Meie 26.11.2024 nr 7.2-2/24/19774-2

**Seisukohtade väljastamine Jõelähtme vald
Vandjala küla Taaveti kinnistu
detailplaneeringu koostamiseks**

Lisa: Väljavõte Harjuma kergliiklusteede teemaplaneeringust

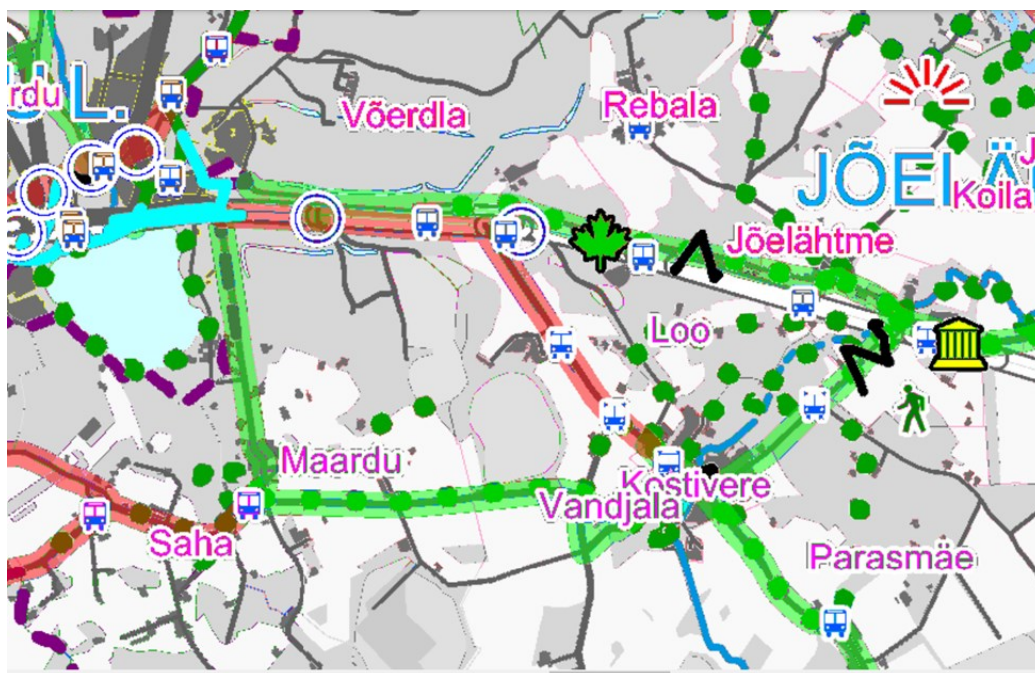
- 5.1. Harjumaa kergliiklusteede teemaplaneering (vt väljavõtte lisa tooduna);
 - 5.2. Kostivere kooliparkla teeprojekt, eskiislahendus. Koostaja Meire OÜ töö nr 202306; tellija Jõelähtme Vallavalitsus.

6. Kergliiklusteede kavandamisel (vastavalt Harjumaa kergliiklusteede teemaplaneeringule) näha ette kergliiklusteede sidumine tõmbepunktidega ning jätkuvuse tagamine, sh väljapoole planeeringuala. Jalakäijate ohutuse tagamiseks tuleb kergliiklusteed eraldada sõiduteest ohutusribaga, mille minimaalse laiuse valikul lähtuda normide lisa 1 tabelist 41.
